LuK Service Info

Part Nr. 230 0011 14 – 280/300 TGU6

TB1891

Info: New design / Neues Design / Nouvelle conception / Nuevo diseño / Nuovo disegno / Nuovo segno

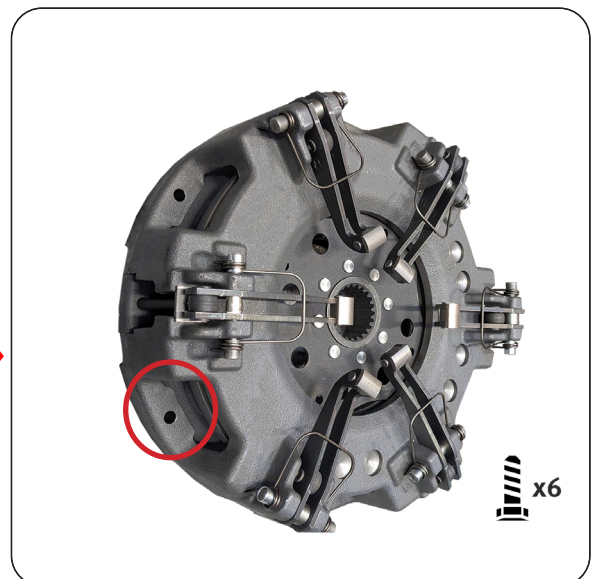
This new design utilises the latest clutch technology, using a vented housing for improved cooling and heat dispersal. Fully interchangeable with existing clutches with no modifications required to vehicle or flywheel. A new fixation bolt set 411 0193 10 6 x 5/16UNC x 2 + Conical washer is supplied with new designs to accommodate the lower housing.
